運用指針

地元との協議による橋梁形式の見直し

(東北縦貫自動車道 久喜白岡ジャンクション)

# 久喜白岡JCT Dランプ橋上部工の当初計画

当初計画

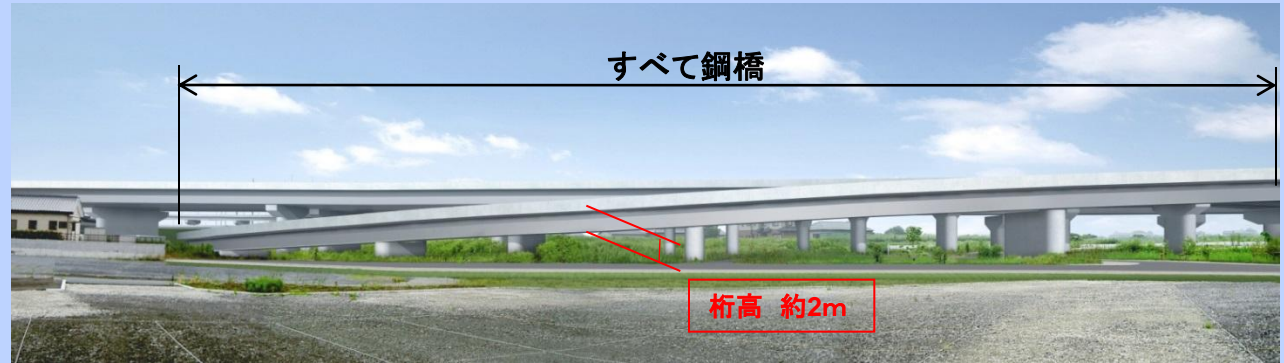
- ・地元より地域分断の軽減対策を強く要望される
- ・開放空間を考えた橋脚数の少ない橋梁形式で検討

橋脚数の少ない鋼橋(桁高約2m)で施工する計画

変更後

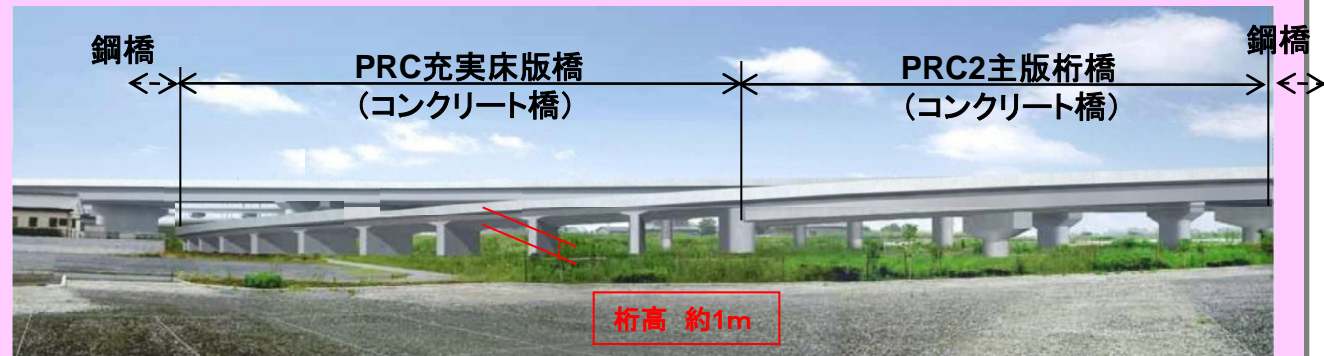
- ・コスト縮減のため、コンクリート橋梁形式(PRC構造)を検討
- ・桁高は低くなるが、橋脚数が増えることについて地元と協議を行い、同意を得る

鋼橋形式から鋼コンクリート複合橋梁形式に変更したことにより、橋梁施工費を縮減

当初計画：側面図

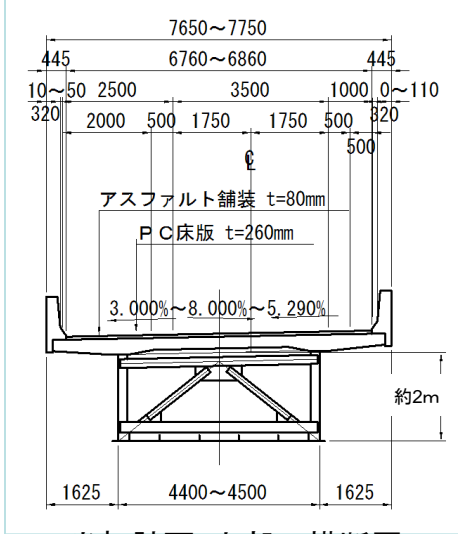
- ・Dランプは地元設計協議のなかで、地域分断の軽減対策を強く要望された。
- ・地元の意向を受け、開放空間を考えた橋脚数の少ない橋梁とした。

当初計画：開放空間を考えた橋脚数の少ない鋼橋(桁高約2m)で施工する計画

# Dランプ橋上部工構造の検討

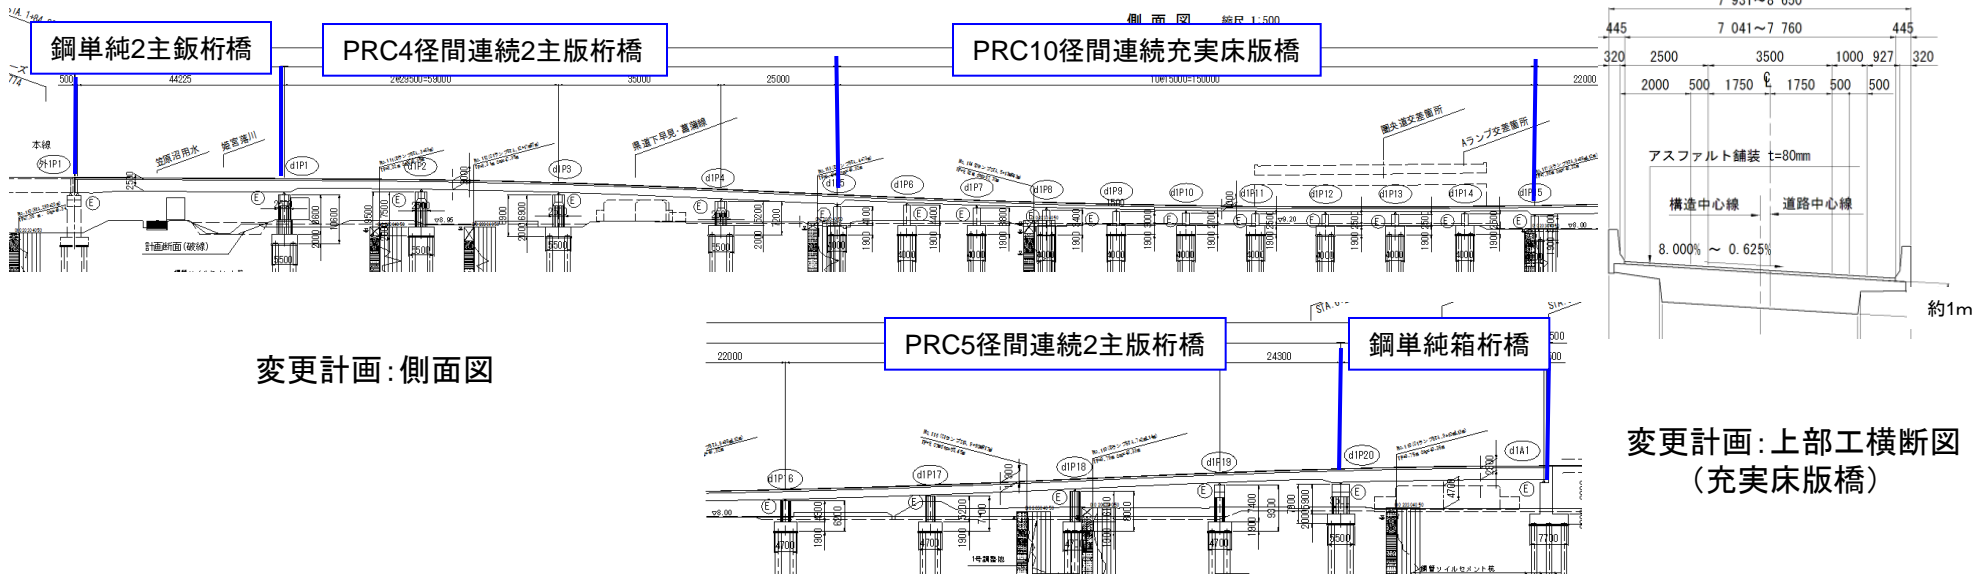
コスト削減を図るため、上部工構造を再検討

地元要望である地域分断対策に配慮した経済的な橋梁形式を検討

- ・桁高を低くしたコンクリート橋梁形式(PRC構造)を採用することでコスト削減が可能
- ・桁高を低く抑えることで、橋脚数は増えるが十分な開放感を確保

橋梁形式変更の課題として、地元に対して橋梁形式変更の再協議が必要
